**Kreis
Paderborn
Der Landrat**

Vorhaben Änderung gem. § 16 BImSchG: Änderung der Betriebs einer WEA Typ Enercon E-147 (ehemals Lagerwey L-147) durch Leistungserhöhung zur Nachtzeit auf den Betriebsmodus 100,4 dB(A), Genehmigungs-Az. 41403-19 (01)

GENEHMIGUNGSBESCHIED

zur wesentlichen Änderung des Betriebes einer Windenergieanlage durch Leistungserhöhung zur Nachtzeit

Hier auch noch einmal die die Projektion der WEA1 und WEA 2 auf den IP 32 Nord- und Ostfassade

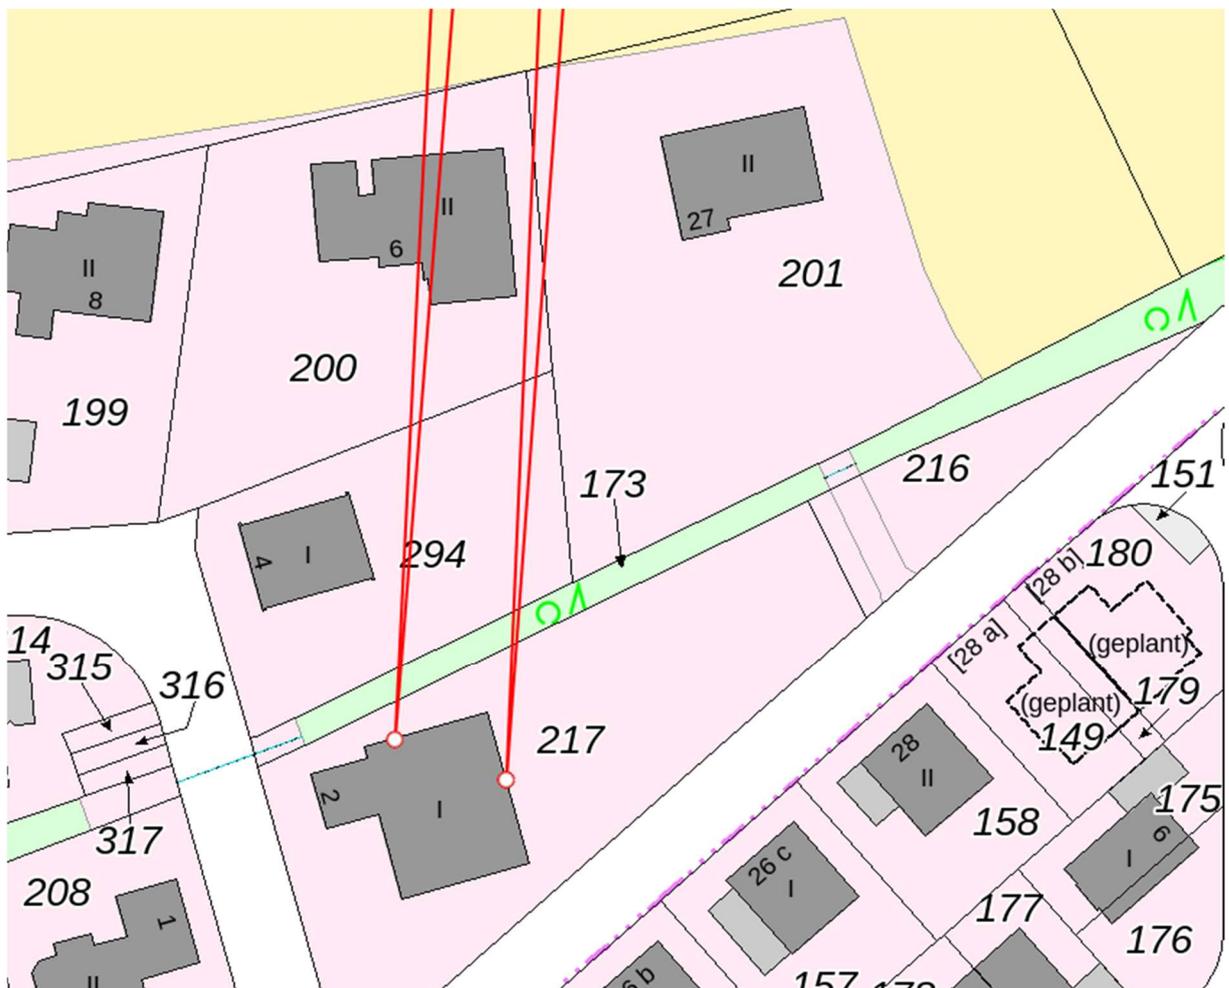
Abschirmung/Geländeprofil

- dass die Immissionen der beiden Anlagen des Repowering West an der Ostfassade des IP32 höher ausfallen als an der Nord- und Westfassade, liegt im Wesentlichen am nördlich gelegenen Wohnhaus „Hohefeld 6“, welches mit Blick auf die beiden Anlagen WEA 1 und WEA 2 zwar auf die Nordfassade des IP32 abschirmend wirkt, nicht aber auf die Ostfassade.
- Lässt man dieses Gebäude in den Berechnungen unberücksichtigt, liegen die Immissionen beider Anlagen an der Nordfassade in derselben Größenordnung wie an der Ostfassade – wenn auch geringfügig unter diesen, was neben der geringfügig von der Ostfassade abweichende Lage im Gelände auf Reflexionen an einem östlich gelegenen Neubau zurückzuführen ist, die sich an der Ostfassade leicht pegel-erhöhend auswirken, aber an der Nordfassade praktisch keinen Effekt mehr haben.

Aus dem Profil lässt zumindest ableiten, dass es technisch durchaus möglich ist, dass ein vorgelagertes Gebäude bei entsprechender Höhe abschirmend wirkt
